Analyse de la solution alternative proposée par Seine-et-Marne environnement

Projet d'aménagement de la Bassée Version définitive

Septembre 2015

Figure 6 : Zoom périmètre casier Marolles

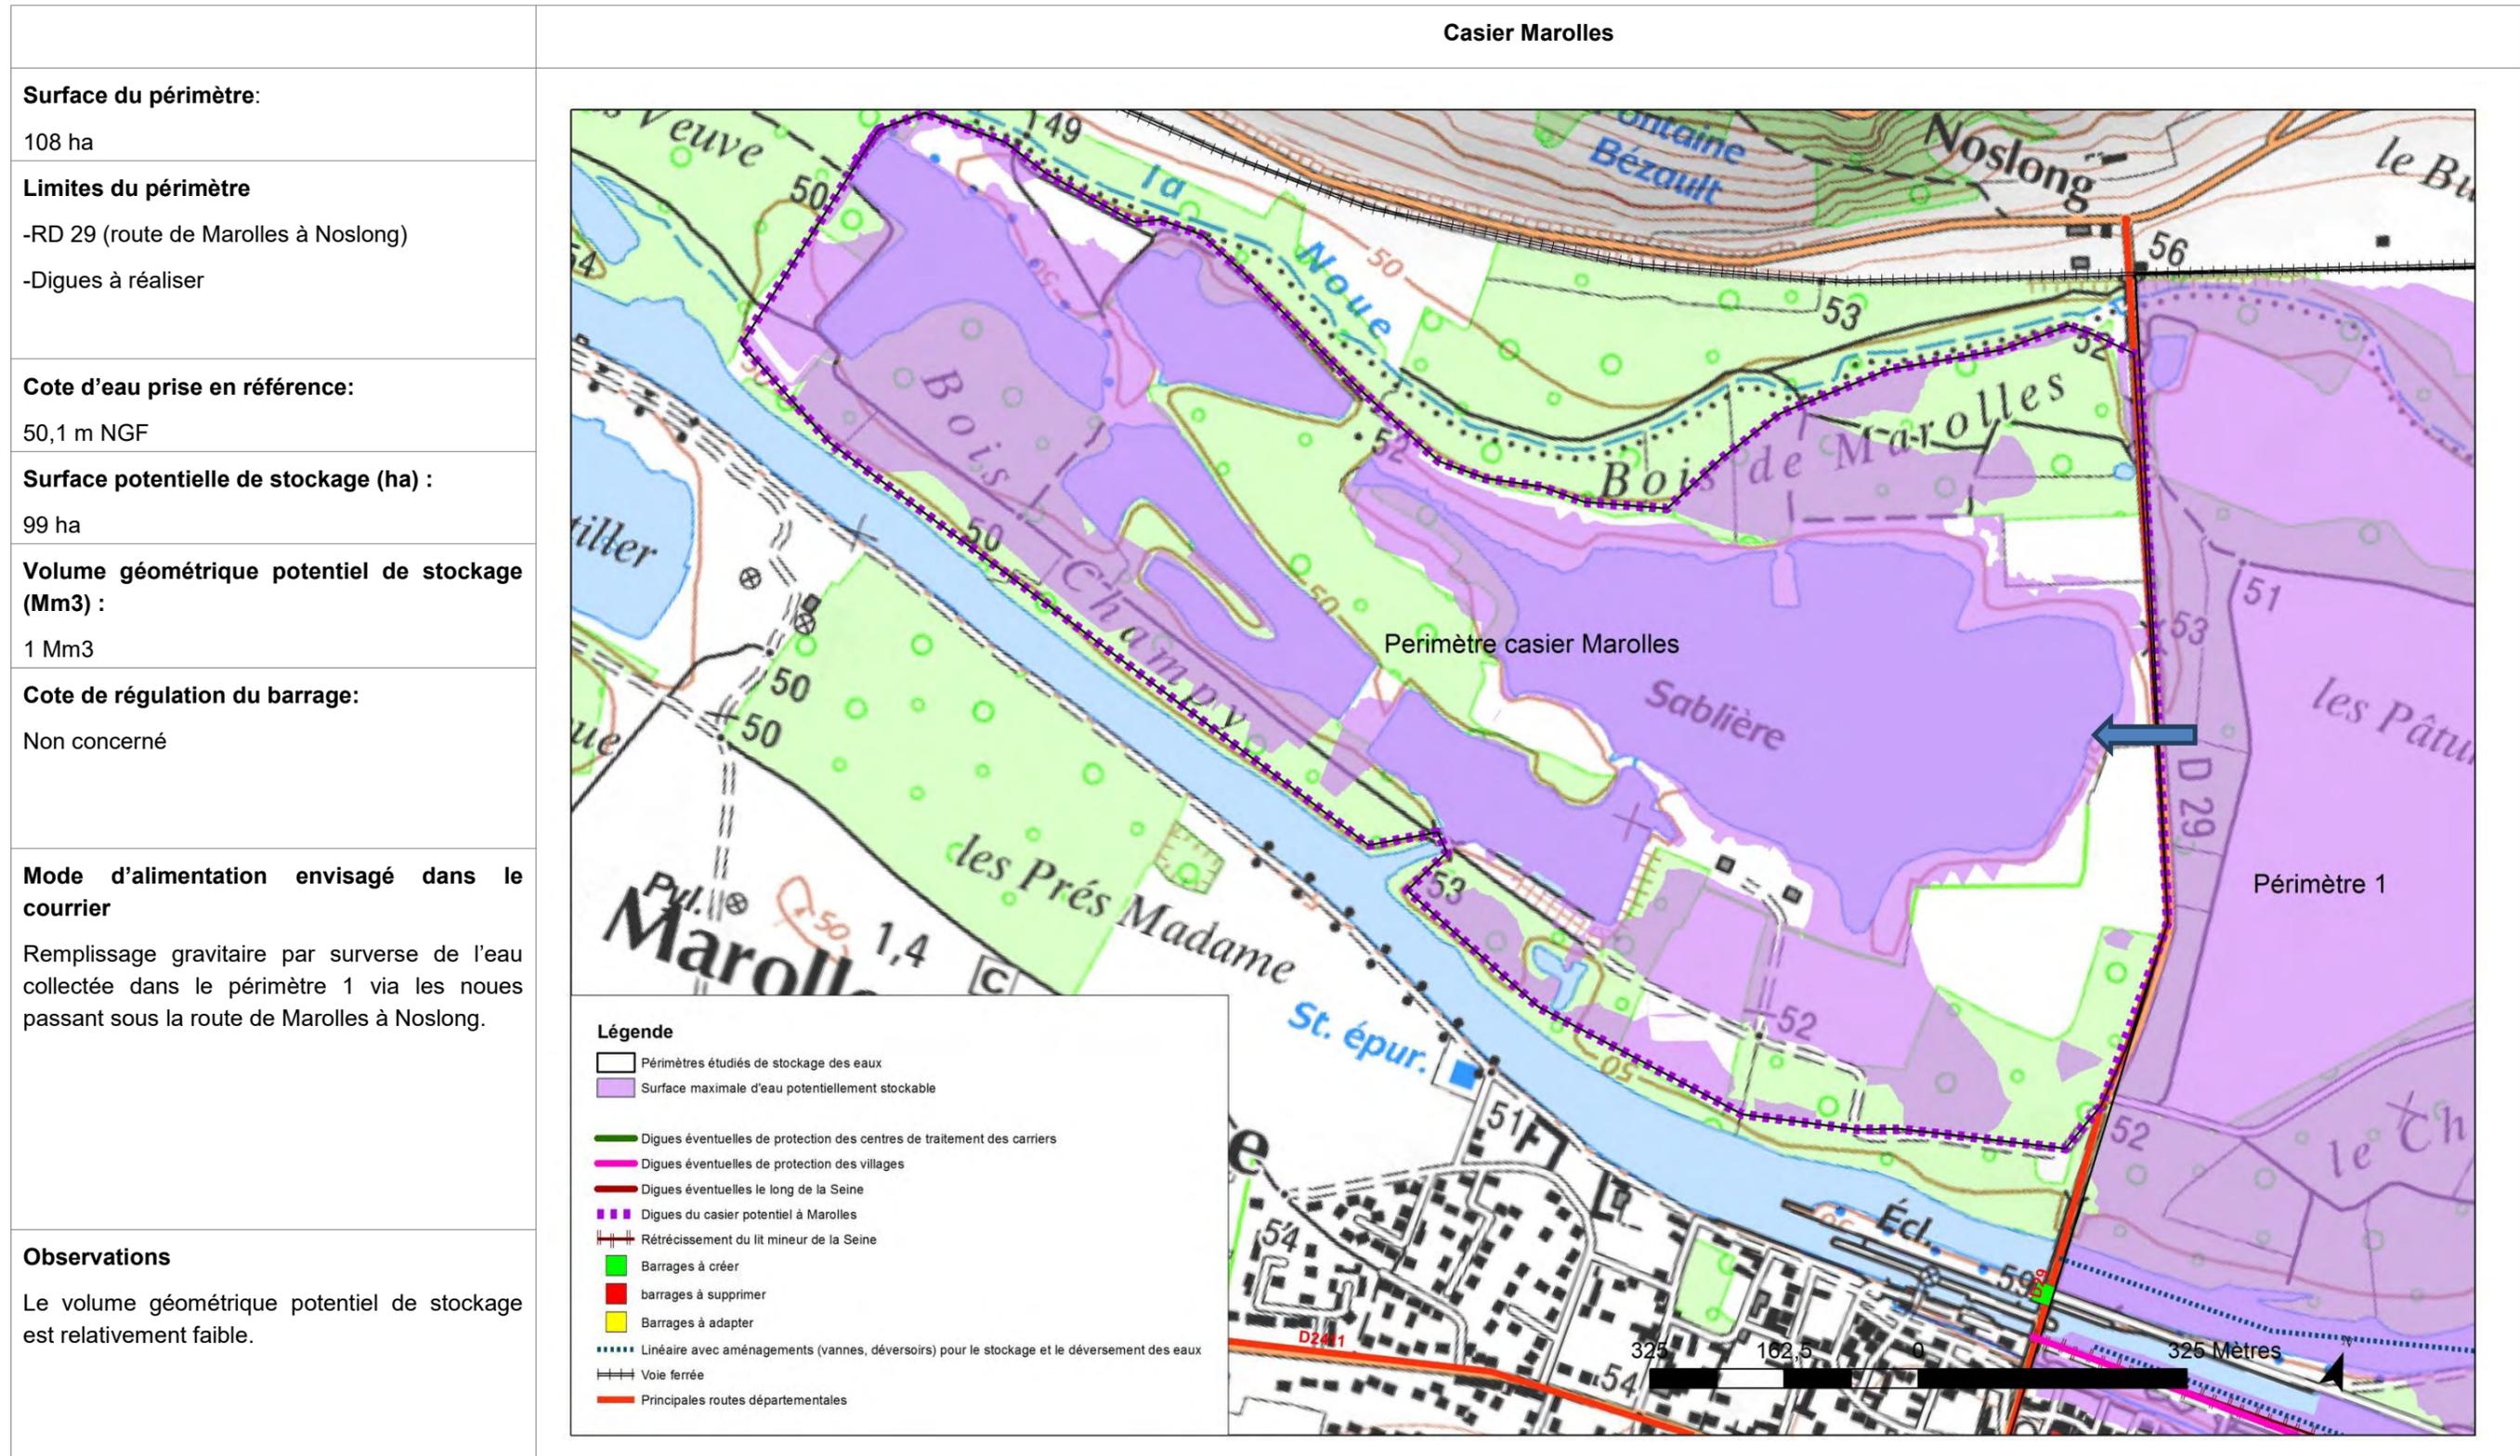
Le volume max stockable est intéressant.

Nécessité de **démolition et de construction** d'un barrage à Marolles pour favoriser les débordements. (rehaussement de la cote tenue par le barrage actuel de 50,11 m NGF à 51,1 m NGF).

La faisabilité d'un rétrécissement du lit mineur est contrainte par les usages existants de navigation (cf courrier de VNF en annexe).

Présence permanente de tapis convoyeurs entre la gare de Changy et le centre de traitement de Cemex.

Un rehaussement de la RD29 serait nécessaire pour la cote d'eau prise en référence.

Figure 7 : Zoom périmètre 1

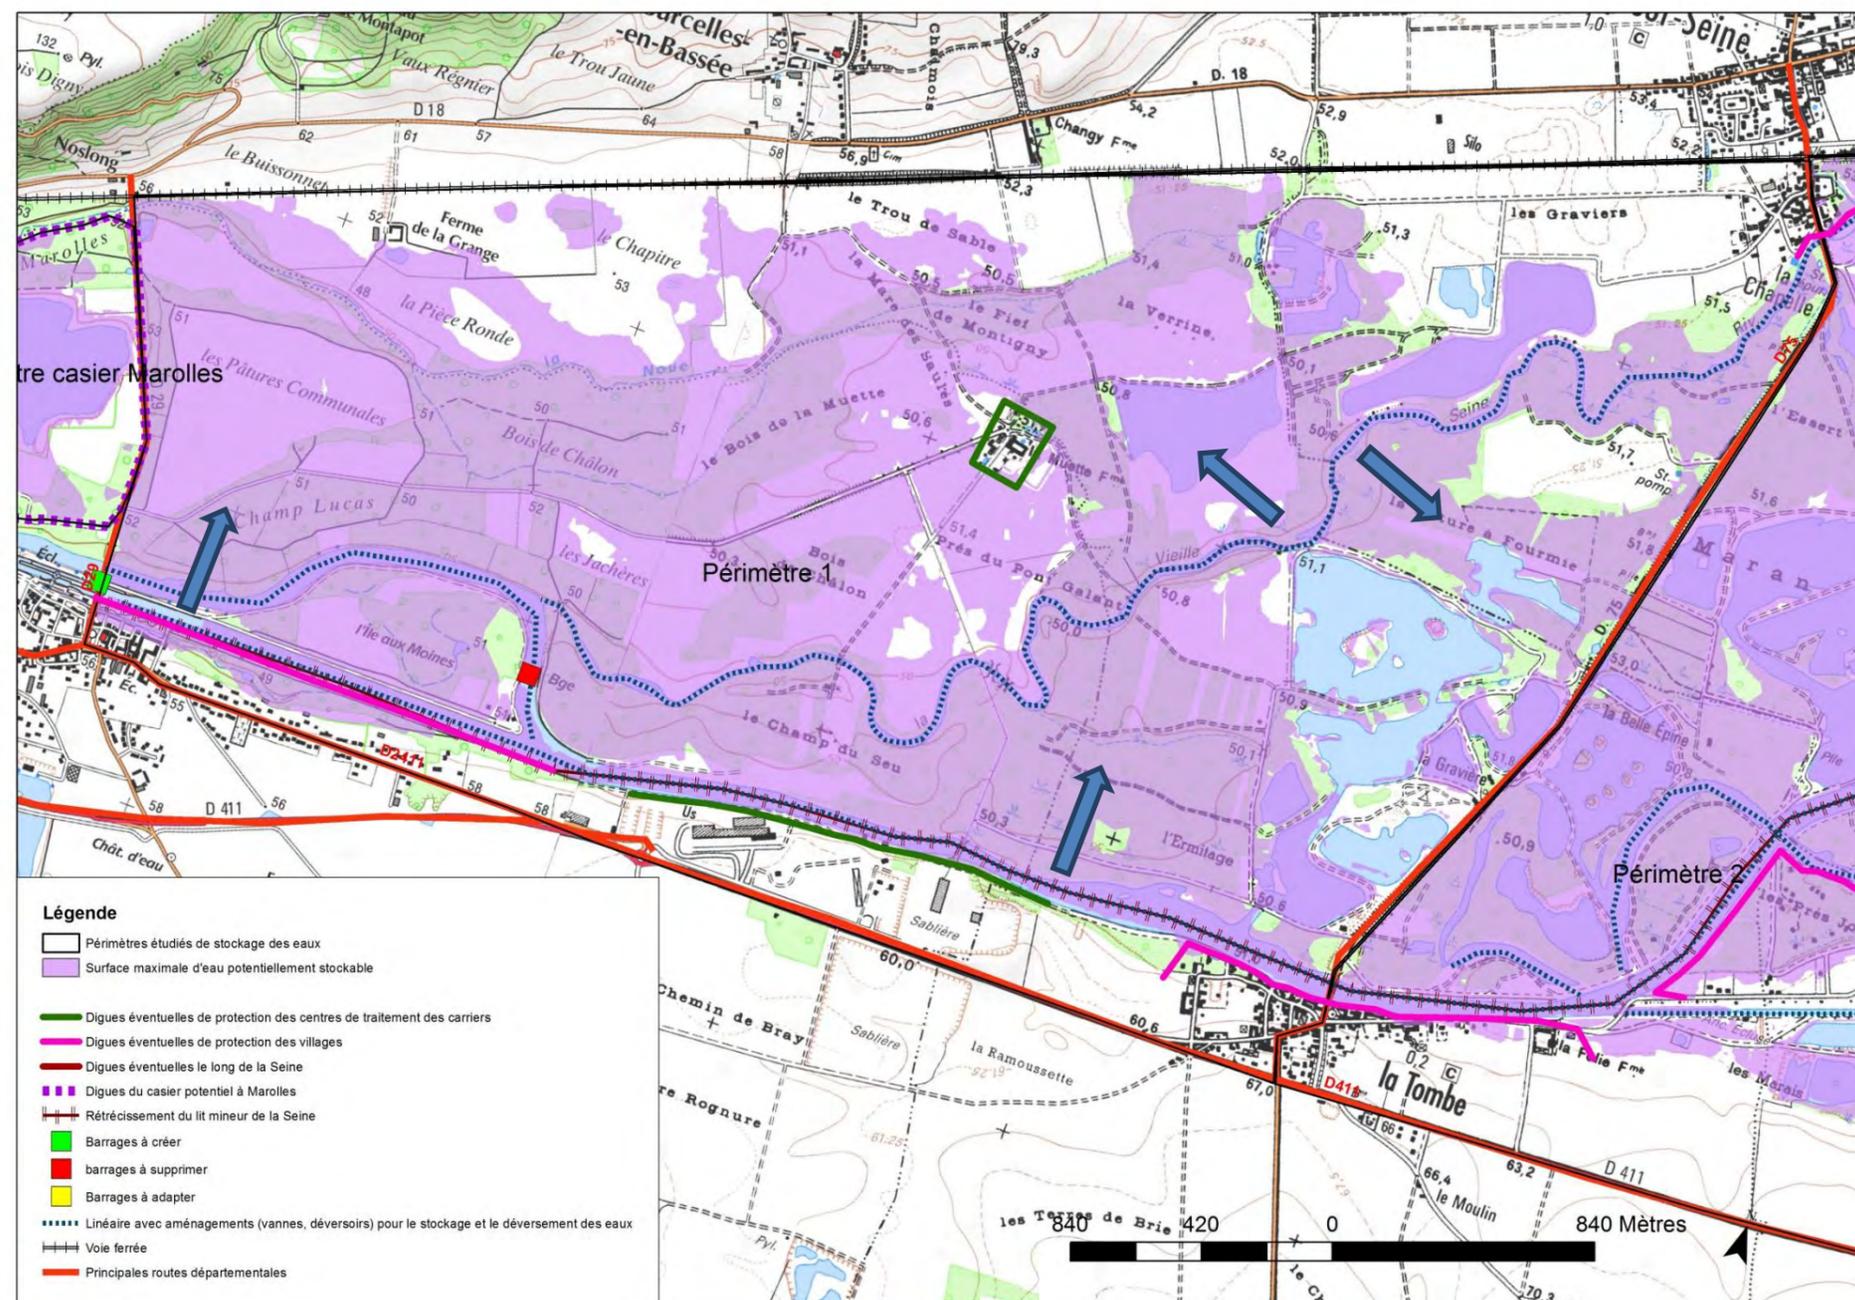
- Liaison des gravières entre elles afin de favoriser les écoulements
Observations
Le remplissage hydraulique dépend essentiellement de la faisabilité d'un rétrécissement du lit mineur de la Seine et de l'efficacité d'un tel aménagement. La faisabilité d'un rétrécissement du lit mineur est contrainte par les usages existants de navigation (cf courrier de VNF en annexe).
L'utilisation du barrage de marolles pourrait peut-être permettre une légère rehausse du niveau d'eau de la Seine au niveau de ce périmètre. Toutefois il semble difficile de l'envisager comme mode principal de remplissage du périmètre 2 car la cote à tenir (52,4 m NGF) serait élevée par rapport à la cote actuelle de régulation du barrage (50,11 m NGF). De plus cela induirait des hauteurs d'eau trop élevées sur le périmètre 1 (la moyenne de niveau d'eau serait supérieure à 1 m).
Le remplissage de ce périmètre semble donc difficile.

Un rehaussement de la RD75 serait nécessaire pour la cote d'eau prise en référence

Figure 10 : Zoom périmètre 4

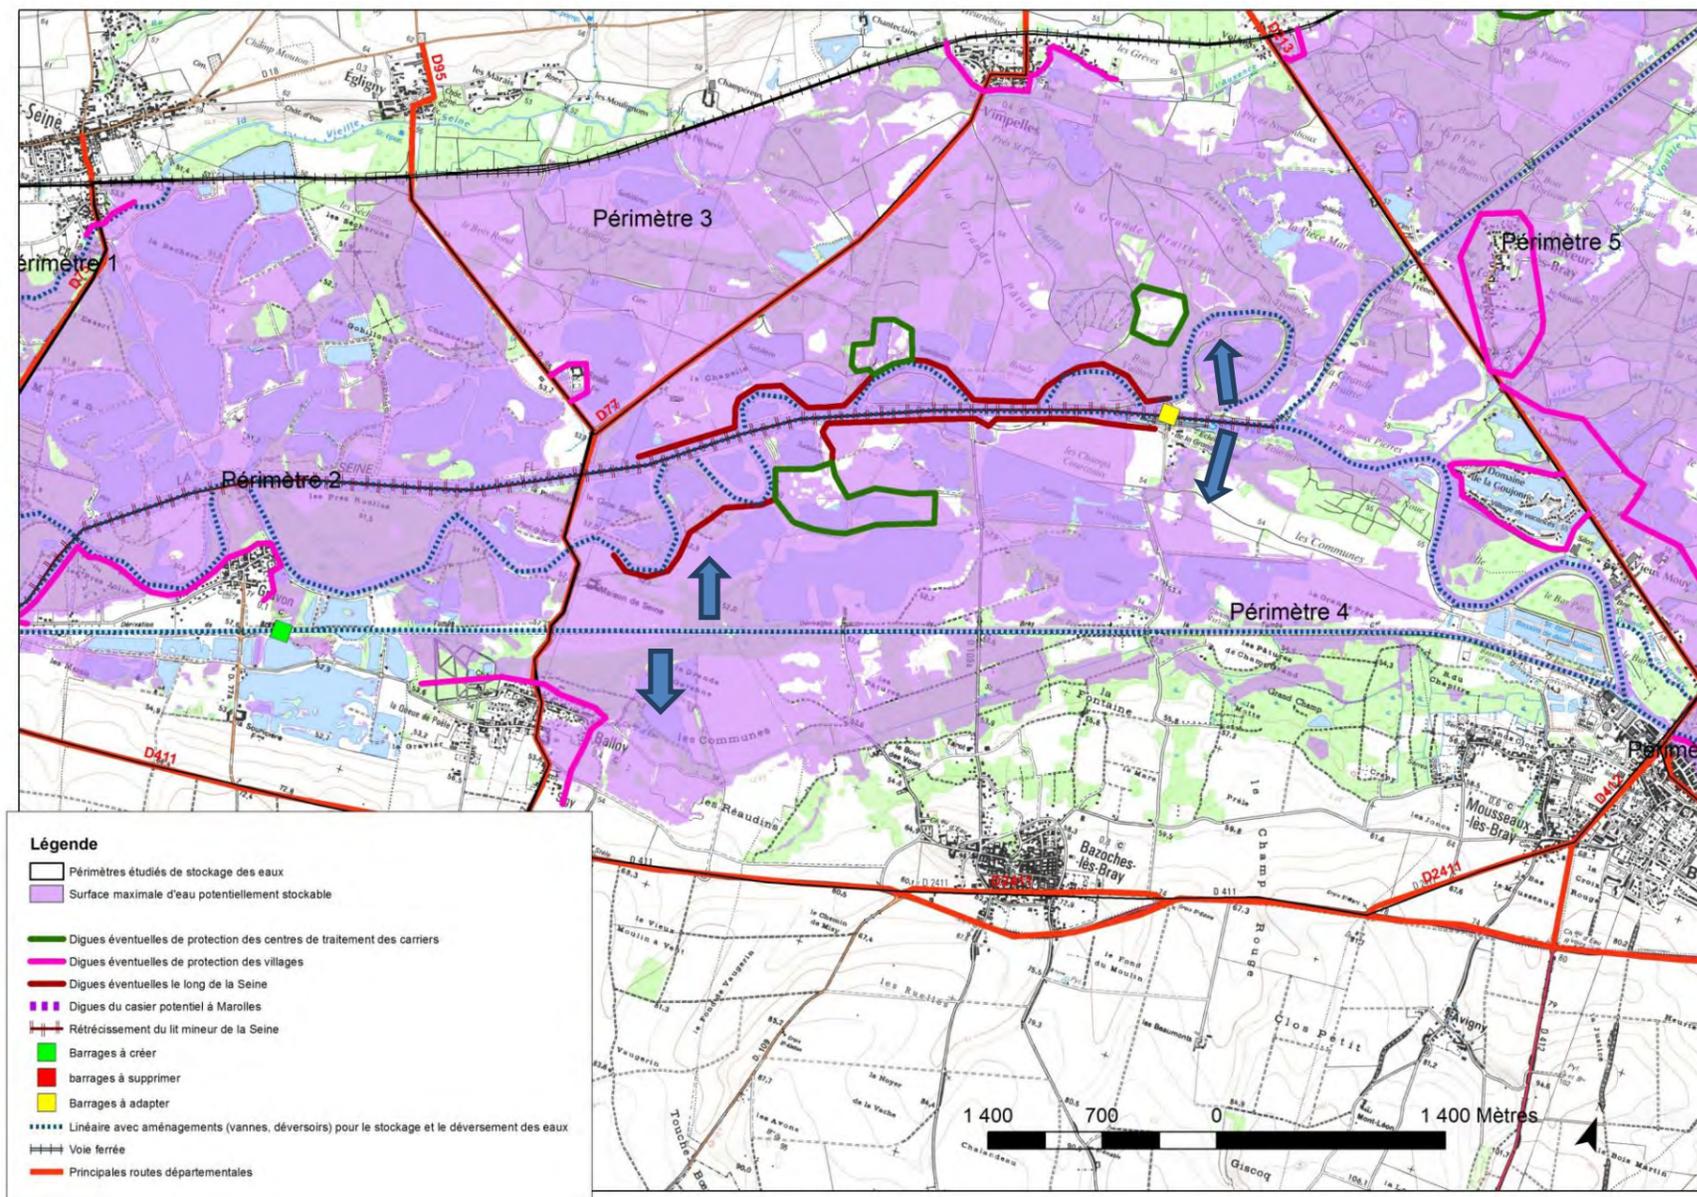
Le remplissage de ce périmètre dépend en partie de la faisabilité de l'adaptation du barrage (en terme technique et d'usages) pour tenir une cote d'eau plus élevée en période de crue.

Le remplissage se ferait en partie par la zone amont du périmètre (maintien d'une cote d'eau en crue au niveau du barrage de la grande Bosse). Il serait donc probablement nécessaire de mettre en place des digues le long de la Seine afin de ralentir le retour des eaux dans cette dernière.

Un rehaussement de la RD77 serait nécessaire pour la cote d'eau prise en référence.

Le canal Bray-la-Tombe étant en remblai, plusieurs aménagements type vannes et déversoirs semblent impératifs pour permettre les débordements.
